Planfeststellung für die Stadtbahnlinie 1; Aus-/ Umbau des Streckenabschnitts Hauptstraße in Bielefeld-Brackwede inklusive 3 Hochbahnsteige zwischen Gaswerkstraße und Jenaer Straße

Hier: Anhörungsverfahren

Sehr geehrte Damen und Herren,
die Stadt Bielefeld nimmt zu o.g. Verfahren wie folgt Stellung:

Anlage 4

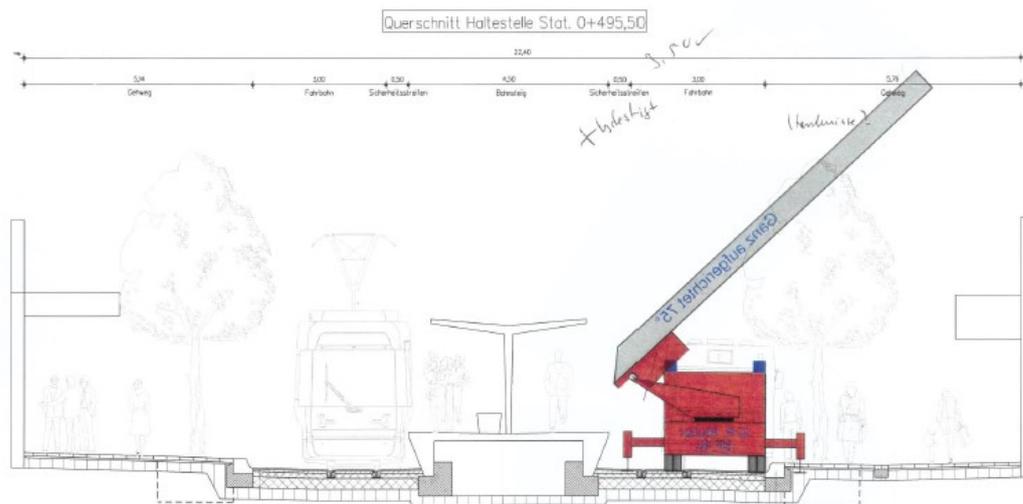
Im Bereich der Haltestelle Normannenstraße ist eine Anleitung sämtlicher Gebäude mittels Hubrettungsfahrzeug der Feuerwehr zur Sicherstellung des zweiten Rettungsweges in den 3. Obergeschossen auf beiden Fahrbahnseiten erforderlich. Ein Aufstellen des Fahrzeuges ist bei aktuell geplanter Ausführung der Fahrdrähte über der Fahrspur nicht möglich.

Sofern der ca. 1,5 m breite Bereich des geplanten Gehweges, zur Fahrbahn gelegen, durchgängig auf beiden Fahrbahnseiten als Feuerwehraufstellfläche mit den erforderlichen Parameter nach § 5 BauO NRW und zugehöriger Verwaltungsvorschrift mit einer

- a. **hindernisfreien Ausführung**
- b. **Belastbarkeit für eine zulässige Gesamtmasse von 16t, Achslast von 10 t und einer Bodenpressung von 800KN/m²**
- c. **einer maximalen Neigung von 5 %**

ausgeführt wird, ist eine Anleitung möglich (siehe Anlage 2, 3 und 4) (§§ 5, 17 BauO NRW).

Zudem wird es erforderlich die Fahrdrähte in diesen Bereichen so weit wie möglich an die Fahrbahnmitte Richtung Bahnsteig heranzuführen, um den größten möglichen Abstand zu einem aufgerichteten Leiterpark des Hubrettungsfahrzeuges herzustellen (§ 17 BauO NRW).

Anlage 1

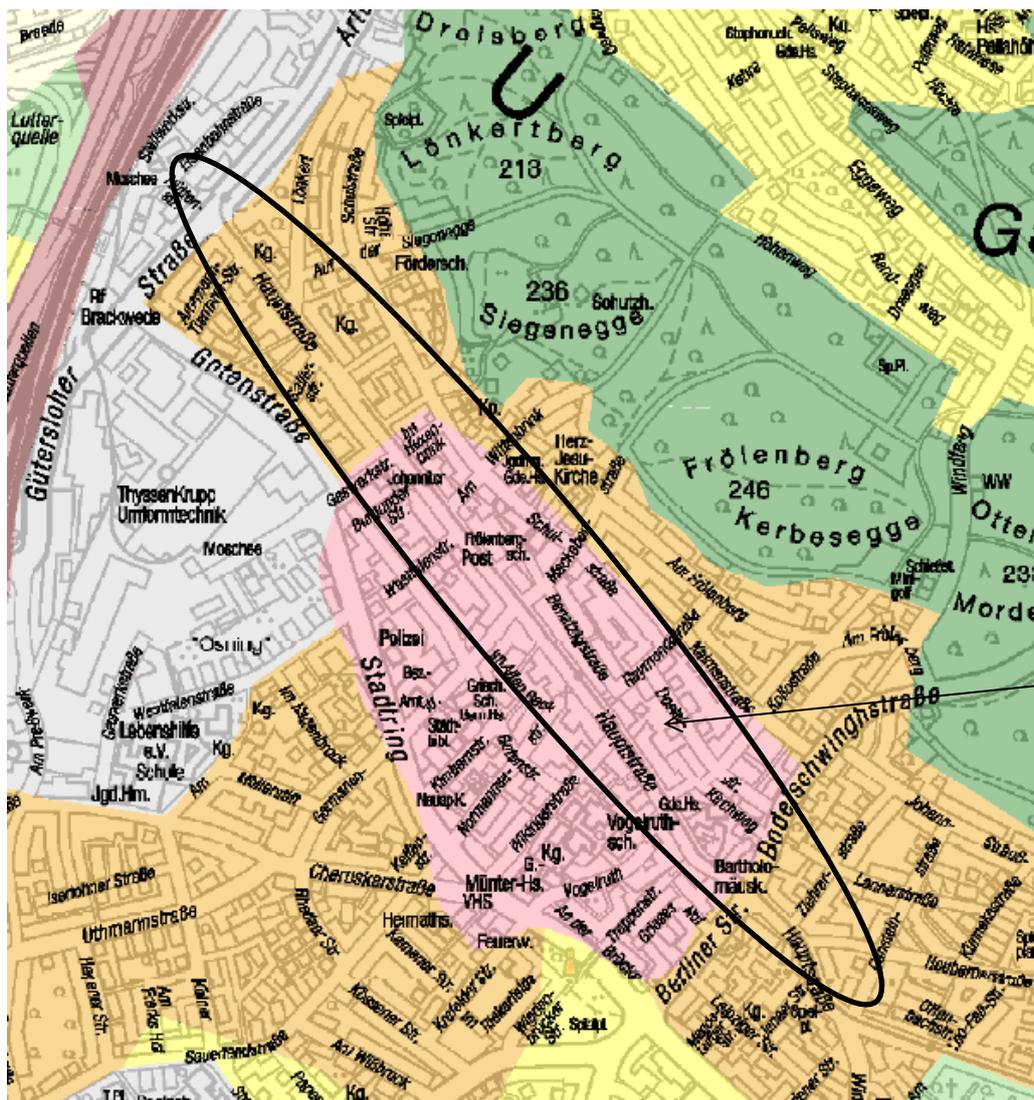
Der Bereich der Planfeststellung liegt überwiegend in einem Gebiet hoher Wärmebelastung (Wärmeinseleffekte). Dies bestätigen die Klimatopkarte (siehe Anlage 1) und die Klimaanalysekarte (siehe Anlage 2). Im Zuge des Klimawandels wird die Überwärmung zunehmen. Zur Sicherung mikro- und bioklimatisch günstiger Aufenthaltsflächen im Bereich von Gehwegzonen und Stellplätzen sowie zur Beschattung von Teilbereichen des Straßenraumes ist die Erhaltung bzw. der Ersatz planbedingt entfallener Bäume entlang der Hauptstraße daher unbedingt erforderlich.
